Gamma H&C	Modello CANTO TOUCH DUAL CUP – CANTO DUAL CUP	N° I.T. 09_2017
Matricola 71610066	Oggetto MODIFICA GUSCIO INFERIORE DISTRIBUTORE BICCHIERI Ø57

Motivo della modifica

Descrizione della modifica

"Guscio inferiore" distributore
bicchieri Ø57 **modificato**

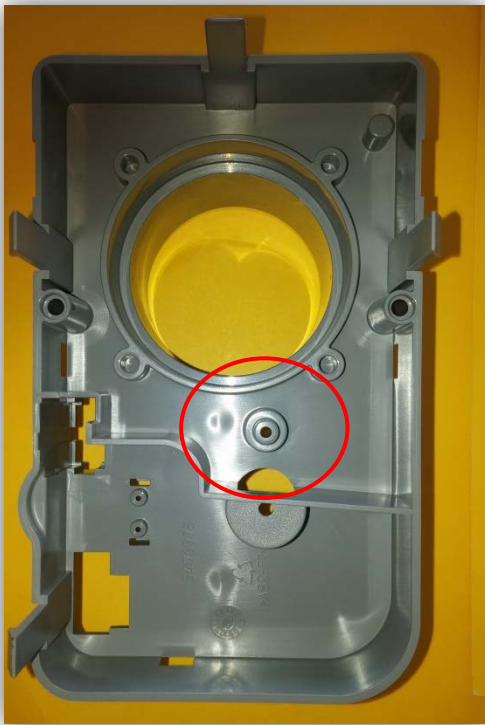
Sono state aggiunte sul *guscio inferiore* **tre nervature** per migliorare la resistenza meccanica.

N. 3 nervature **aggiunte**

Guscio inferiore modificato
Codice a ricambio invariato rispetto al **pre-modifica**: **256470**

Assieme distributore bicchieri Ø57
Codice a ricambio invariato: **256484**

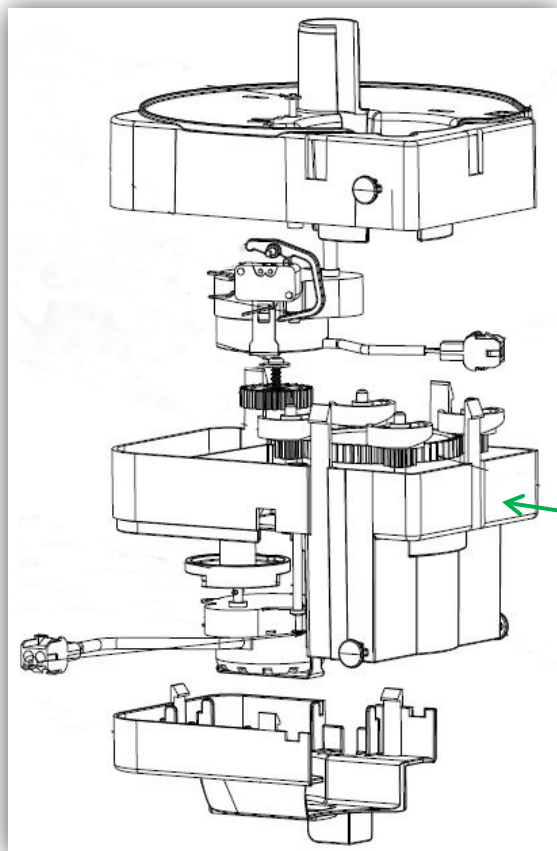
Guscio inferiore **modificato**

Il guscio inferiore distributore bicchieri Ø57 **modificato** può essere montato su macchine precedenti al S/N sopra indicato.

Il codice a ricambio del guscio inferiore **modificato** è invariato: **256470**
